ДО ПОТЕНЦИАЛНИТЕ КАНДИДАТИ
В ПРОЦЕДУРА НА ДОГОВАРЯНЕ С ОБЯВЛЕНИЕ
ЗА СКЛЮЧВАНЕ НА РАМКОВО СПОРАЗУМЕНИЕ
РЕФ. № РРС 15-003

Относно: Разяснения на възложителя по документацията за участие в процедура на договаряне с обявление за сключване на рамково споразумение с предмет: „Строително - монтажни работи по електроразпределителната мрежа СрН и НН на територията на „ЧЕЗ Разпределение България“ АД“, реф. № РРС 15 – 003

Фигура – Монтаж на пластмасов разпределителен шкаф (касета)

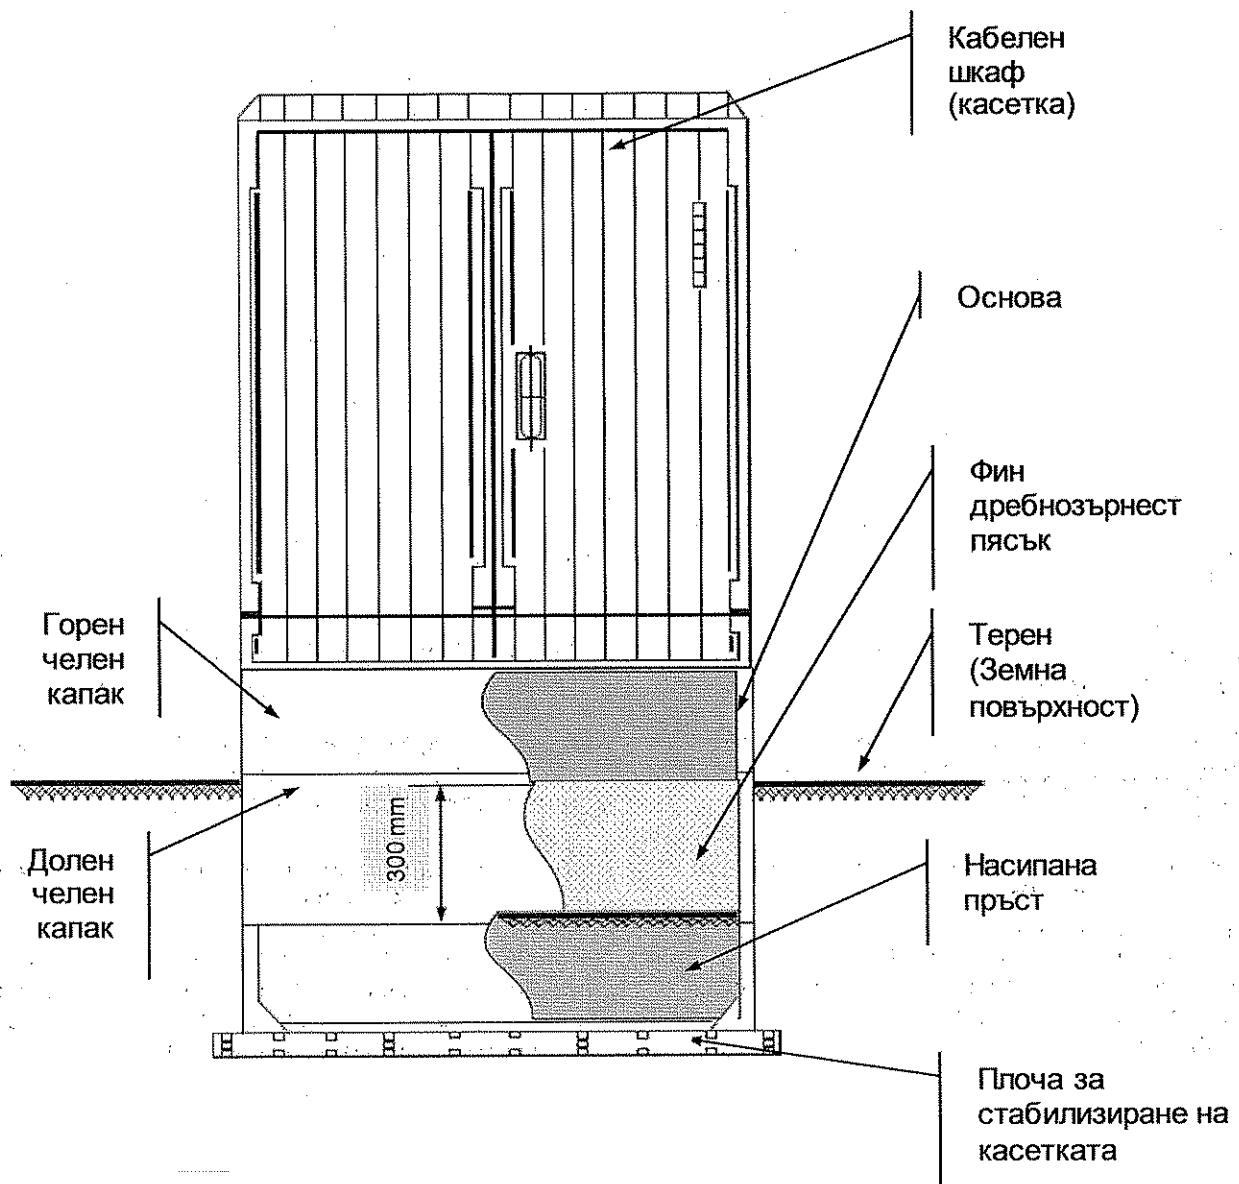
Въпрос № 7: В предоставената ни КС за Обособени позиции 1, 2, 3 и 4, позиция 72 „Направа на бетонов фундамент и монтаж на кабелен разпределителен шкаф“ – 920 бр., предвидените от Възложителя количества за изкоп – до 25 м³, кофраж – 36 м², арматура 310 кг, бетон В 20 – 7м³ намираме, че са прекомерно завишени. Молим да ни предоставите конструктивен чертеж за изпълнението на бетоновия фундамент.

Отговор на въпрос № 7: В подпозициите на позиция № 72 от КСС за обособени позиции 1, 2, 3 и 4 и в подпозициите на позиция № 101 от КСС за обособена позиция 5 е допусната грешка.

Вместо:

1. Направа на изкоп до 25m^3 ,
2. Направа на кофраж до 36m^2
3. Доставка и полагане на арматура до 310кг.
4. Доставка и полагане на бетон В 20 до 7m^3

Да се чете по следния начин:

1. Направа на изкоп до $0,6\text{m}^3$
2. Направа на кофраж до $0,2\text{m}^2$
3. Доставка и полагане на арматура до 30кг.
4. Доставка и полагане на бетон В 20 до $0,15\text{m}^3$

Представяме Ви схема за Монтаж на пластмасов разпределителен шкаф (касета).

Кабелните разпределителни шкафове се монтират по начина, както е посочено на чертежа на Фигурата. За да се укрепи механически кабелният разпределителен шкаф се поставя върху стабилизираща плоча. Кабелният разпределителен шкаф се закрепва към стабилизиращата плоча с болтове с диаметър не по-малък от 12 mm. Вътрешното пространство на основата на кабелния шкаф се запълва с изкопаната пръст на височина около 300 mm по-ниско от земната повърхност (терена).

За да се намали влажността във вътрешното пространство на кабелния разпределителен шкаф в основата на шкафа (касета) върху пръста трябва да се насипе фин дребнозърнест пясък, така както е посочено на фигурата. Насипаният слой дребнозърнест пясък представлява преграда срещу проникването на почвена влага във вътрешността на кабелния разпределителен шкаф.
